Ref.: CU 04.2023

ASUNTO: Consulta urbanística planteada por el Distrito de Puente de Vallecas referida al emplazamiento de la piscina con sus instalaciones, las zonas de acceso y los elementos de protección en el espacio libre de una parcela en C/ Robles 1, perteneciente al ámbito de aplicación de la Norma Zonal 4.

Palabra Clave: Espacio libre, ocupación, piscina. Norma Zonal 4

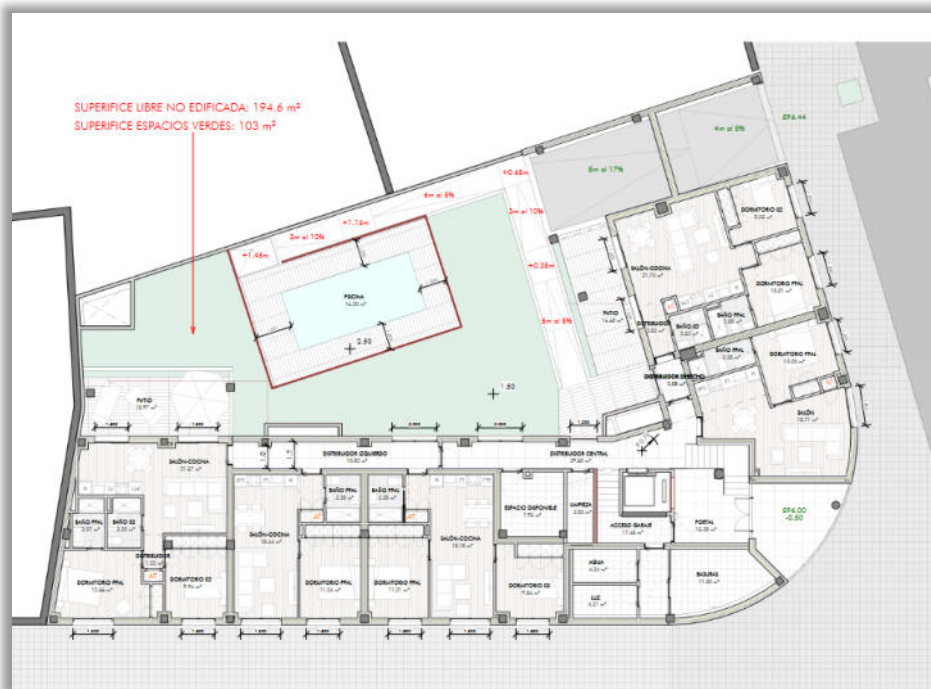
En base a la licencia concedida, la cota de terminación de dicha planta baja y del espacio libre de parcela es de +1,50 m. La cota de la lámina de agua de la piscina propuesta es de +2,50 m y por encima de dicha cota se proyecta la barandilla de protección del recinto.

zona correspondiente al retranqueo o separación mínima a linderos, donde no se superarán la cota de coronación de los muros de cerramiento de parcela. Este Servicio se plantea la posibilidad de asimilar como cota de terminación del volumen formado por la piscina y las barreras de protección, respecto de la cota del espacio libre de parcela, a la limitación de los cierres laterales de instalaciones deportivas señalada en el art. 6.10.20.2 de las Normas Urbanísticas. En opinión de este Servicio, tanto la piscina proyectada como su itinerario accesible, al encontrarse a una cota superior del espacio libre de parcela, no debe invadir la separación mínima a linderos.

No obstante, a este Servicio le interesa el criterio de la Comisión de Seguimiento e Interpretación de la OLDRUA, o en caso de que así se considere, el criterio de la Secretaría Permanente de la citada Comisión, sobre la limitación de la cota de terminación de la piscina y sus elementos de protección, así como la posibilidad de ocupar el espacio de separación mínima a linderos por la mencionada construcción o su itinerario accesible.

Para el caso que nos ocupa, la cota de terminación de la lámina de agua de la piscina propuesta, así como la del resto de sus elementos, supera la cota máxima de ciento cincuenta (150) centímetros sobre la rasante de la vía pública a la que puede disponerse la terminación de los espacios libres tanto ajardinados como solados de la parcela; en este caso coincidentes con la cota de nivelación de la planta baja de la edificación construida.

Ante lo anteriormente manifestado se cree que no es adecuada la asimilación de la cota de terminación del volumen de la piscina, sus instalaciones, así como los accesos correspondientes junto con las barreras de protección, al límite de altura de doscientos cincuenta (250) centímetros señalado para los cierres laterales de instalaciones deportivas señalado en el apdo.2 del el Art. 6.10.20 de las Normas Urbanísticas de aplicación, ya que estos se sitúan por encima de la cota máxima admisible del espacios libre correspondiente a cincuenta (150) centímetros sobre la rasante de la acera según lo especificado en Apdo.1 del Art.6.10.20 “Acondicionamiento de superficie de los espacios libres”.
